**INFORME DE HITO DE CONTROL**  
**N.º 013-2020-OCI/0408-SCC**

**OBRA: "MEJORAMIENTO DEL CAMINO VECINAL EN EL  
TRAMO AGUA RICA-MOLLAQUE CHICO-PINCHANGO,  
CENTRO POBLADO DE AGUA RICA-CENTRO POBLADO DE  
MOLLAQUE CHICO-CENTRO POBLADO DE PINCHANGO,  
DISTRITO DE PALPA, PROVINCIA DE PALPA,  
DEPARTAMENTO DE ICA"**

**HITO DE CONTROL N.º 5**  
**EJECUCIÓN DE LA OBRA – VALORIZACIÓN N.º 4**

**Imagen n.° 1**  
**Tramo de la carretera entre las progresivas 5+370 al 5+800**

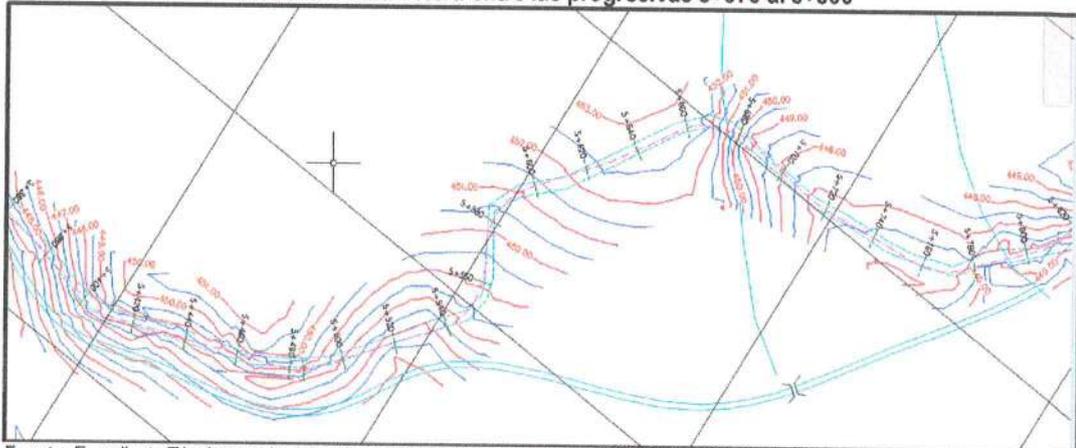
Sin embargo, mediante Acta de inspección n.° 006-2020-OCI-MPP de 18 de agosto de 2020, se observó que entre las progresivas 5+370 al 5+800, no se ejecutaron las partidas antes mencionadas, a lo cual, a las consultas efectuadas por la comisión de control concurrente, el licenciado en arqueología Pablo Américo Felices Rojas, especialista en Monitoreo Arqueológico, personal clave del contratista refirió lo siguiente:

Como es de verse, el trazo del camino tiene una paralización entre las progresivas 5+370 al 5+800 aproximadamente, con una longitud de 430 metros lineales, en los cuales el contratista hasta la fecha no ha ejecutado trabajos debido a que superpone a una zona arqueológica, por lo que la Dirección Desconcentrada de Cultura-Ica del Ministerio de Cultura, recomendó variar el trazo del camino; no obstante, de las visitas de inspección realizadas por la comisión de control concurrente, se observó que hasta la fecha no se tiene definido cual será la acción a tomar respecto al pronunciamiento que emita el Ministerio de Cultura con su visita de inspección del 2 de setiembre de 2020, fecha que según refiere el jefe de la División de Infraestructura y Desarrollo Urbano, se realizará la inspección por parte del referido ministerio.

Imagen n.° 3  
Medidas del muro de contención según plano lamina MC-01

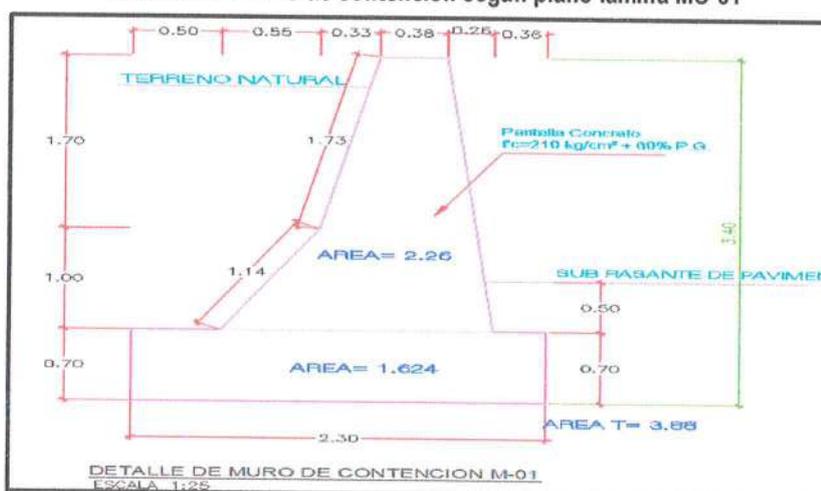
El expediente técnico de la obra consideró la ejecución de la partida "02.05 Construcción de Muro de Contención", que de acuerdo al Plano lámina MC-01 está ubicado entre las progresivas 0+935 al 0+945 aproximadamente, dicho muro presenta las siguientes medidas en su cimentación: 10 metros de largo, 2,30 metros de ancho y 0,70 metros de alto; asimismo, el cuerpo del muro (pantalla) se divide en dos áreas trapezoidales, la primera es de 1,52 metros de base mayor, 0,87 metros de base menor y 1,00 metro de altura, y la segunda es de 0,87 metros de base mayor, 0,38 metros de base menor y 1,70 metros de altura.

**Imagen n.º 4**  
**Vista Frontal del muro de contención Plano lamina MC-01 del expediente técnico, donde se visualiza la junta de dilatación de 1" a cada 4 metros de separación**

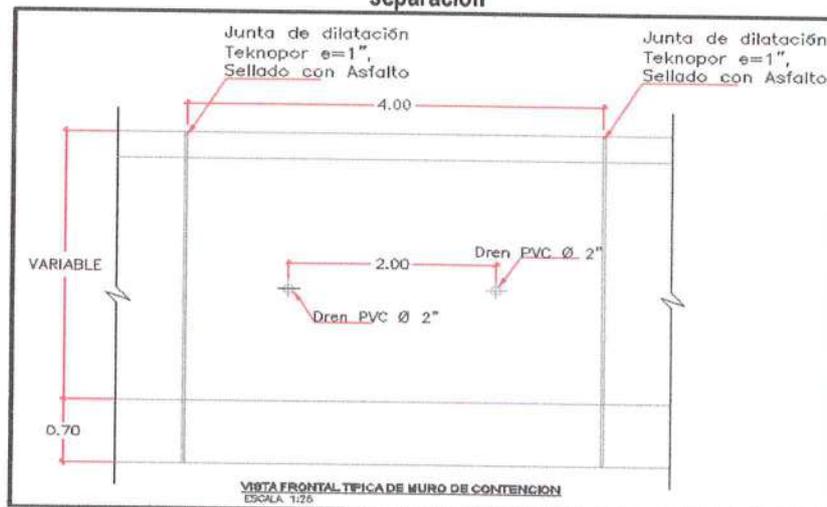
Al respecto, las especificaciones técnicas de la sub partida "02.05.02.04.01 junta de dilatación E=1 para muro", contempló que dicha junta debe ser de material tecnopor de 1 pulgada de espesor y tiene por finalidad aislar el pavimento de estructuras vecinas, previniendo la formación de fisuras y grietas irregulares debido a esfuerzos no controlados; asimismo, en el Plano lamina MC-01 del expediente técnico se estableció que esta junta debe colocarse cada 4,00 metros en toda la longitud del muro, desde la base de la cimentación hasta la corona<sup>10</sup>. Lo antes mencionado se muestra en la imagen siguiente:

Sin embargo, de las visitas de inspección a la obra realizada por la comisión de control concurrente, según consta en las Actas de inspección n.ºs 6 y 7-2020-OCI-MPP de 18 y 20 de agosto de 2020, respectivamente, se observó que la junta de dilatación se encuentra ubicada a la mitad del muro, es decir se ha colocado cada 5 metros, lo cual difiere con lo establecido en el Plano lamina MC-01 del expediente técnico que establece que la junta debe colocarse cada 4,00 metros a lo largo de la longitud de todo el muro de contención.

Imagen n.º 5  
Muro de contención M-01, progresiva 0+935 al 0+940, donde se encuentra el Primer área trapezoidal cuerpo (pantalla)

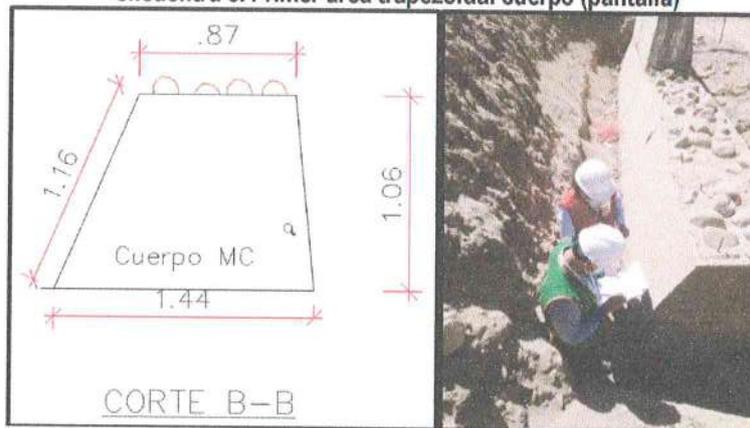
Asimismo, se observó que a lo largo de los 10 metros de longitud solo se ejecutó 5 metros del muro de contención (cimentación, pantalla y corona); y que en los 5 metros restantes solo se ejecutaron la cimentación y parte de la pantalla en una altura de 1.06 metros, tal como se muestra en la imagen siguiente:

Imagen n.º 6  
Longitud de tubería de 1,32 metros (Dren Ø=2") – transversal según Plano lamina MC-01 del expediente técnico

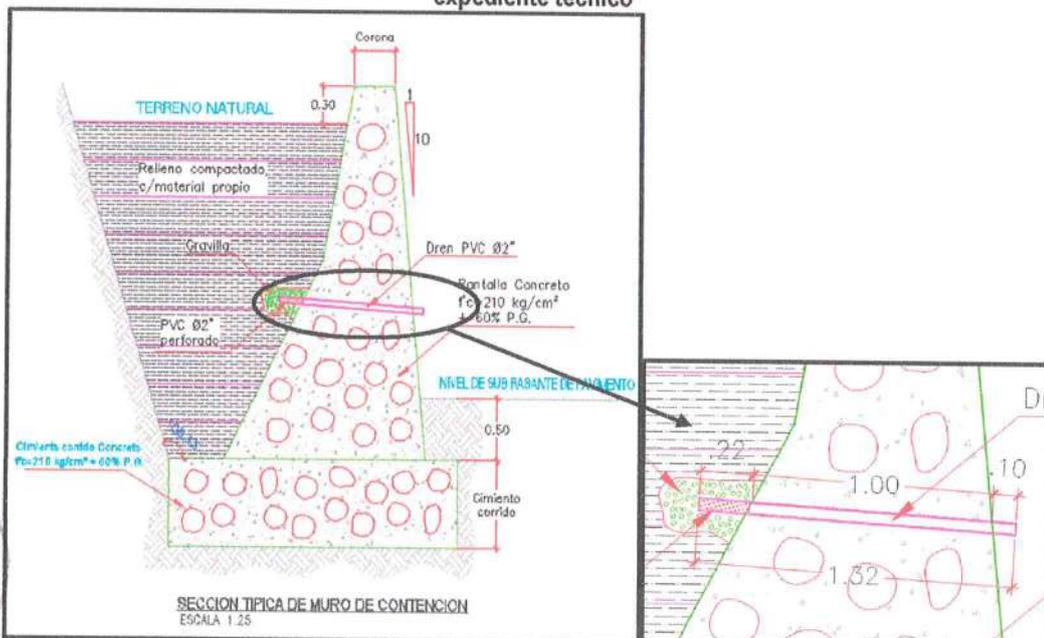
Así también, en relación a la sub partida "02.05.02.04.02 Tubo PVC SAP, D=2", el Plano lamina MC-01 del expediente técnico, establece que se colocaran 2 tubos de 2 pulgadas para drenaje transversal del muro a cada 2,00 metros de distancia; además que dichos tubos deben presentar una longitud de 1,32 metros cada uno, con las siguientes características: 1,00 metro debe estar embebido (metido) en el concreto, 0,22 metros debe sobresalir desde la cara interior del muro hacia la zona del relleno compactado y 0,10 metros debe sobresalir desde la cara exterior de la pantalla<sup>11</sup>, tal como se muestra a continuación:

**Imagen n.º 7**  
**Tubería de 2" de longitud 0.82 metros y distancia**  
**entre ambas de 2,72 metros**

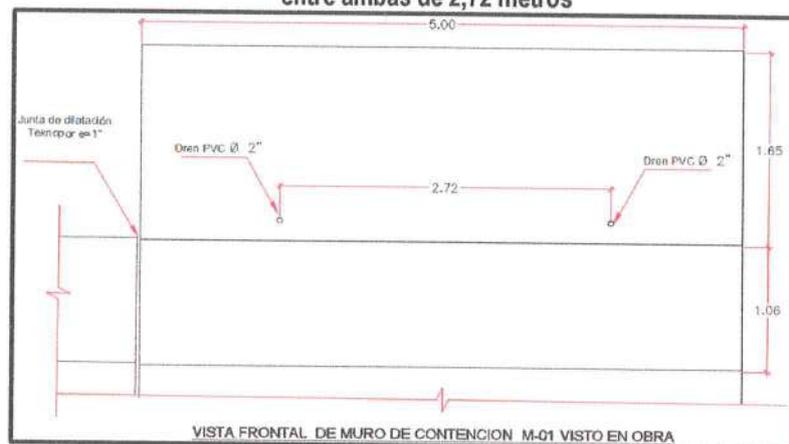
Sin embargo, mediante Actas de inspección n°s 6 y 7-2020-OCI-MPP de 18 y 20 de agosto de 2020, respectivamente, la comisión de control concurrente observó 2 tuberías de PVC de 2 pulgadas de diámetro cada una, las mismas que presentan una longitud de 0,82 metros y están embebidas (metidas) en el concreto con una separación entre ambas de 2,72 metros; sin embargo, estas tuberías según el plano lamina MC-01 del expediente técnico, deben tener una longitud de 1,32 metros cada una y deberían estar separadas una de otra por una longitud de 2,00 metros.

En tal sentido, el expediente técnico consideró la colocación de la junta de dilatación de 1" a cada 4 metros y colocación de 2 tuberías de PVC de 2 pulgadas de longitud 1.32 metros; a cada 2 metros de separación, no obstante, de las visitas a campo se visualizó la colocación de la junta de dilatación de 1" cada 5 metros y la colocación de 2 tuberías de PVC de 2 pulgadas de longitud de 0,82 metros, y con una separación entre ambas de 2,72 metros; lo cual no está acorde con lo señalado en las especificaciones técnicas y en el Plano lámina MC-01 del expediente técnico de obra.
